品番	SH391BA	品名	手洗付密結タンク	1 / 3
----	---------	----	----------	-------

衛生陶器補修品互換性情報

No. E0026

件名 タンク整流ジャバラについて

タンクふた底の違い

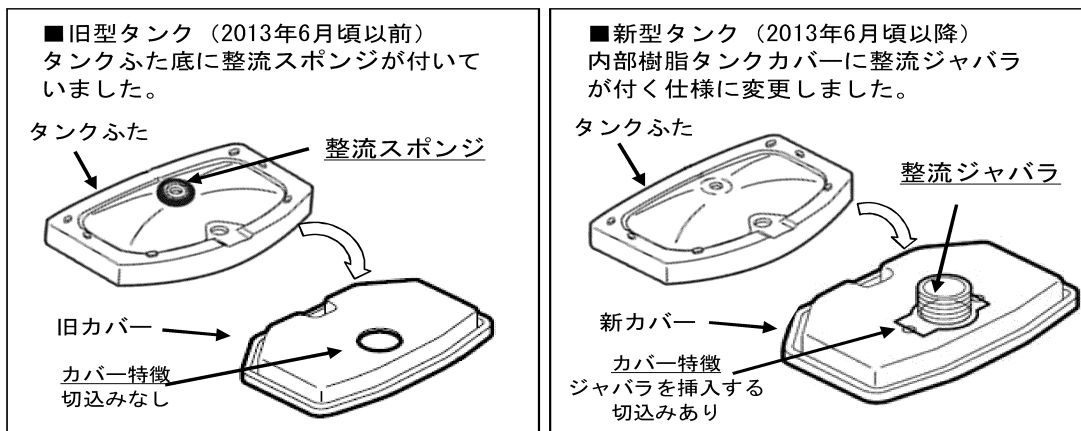
■対象製品のタンクふたには、ふた底に整流スポンジが付いているものと、付いていないものがあります。2013年6月頃から順次整流ジャバラ式に切り替えられています。
(新旧でカバー形状は異なりますが、整流ジャバラのみの取り替えは可能です)

- 現行製品は整流ジャバラ式に切り替わっていますので、整流スポンジは付いていません。
- 現在のタンクふた、陶器タンク式、内部樹脂タンク式、内部樹脂カバーのみの補修品には、整流ジャバラが付いていますので、補修の際、タンクふた底に整流スポンジが付いている場合は、はがして整流ジャバラ式に切り替えてください。
- 整流スポンジを付けたまま整流ジャバラ仕様のカバーを付けると、ふたが浮いてがたつきや漏水の原因となりますので、必ず整流スポンジは、はがしてください。
- 既に整流ジャバラが付いている製品に対して、補修品を手配すると整流ジャバラがだぶる場合があります。その場合は破棄ください。
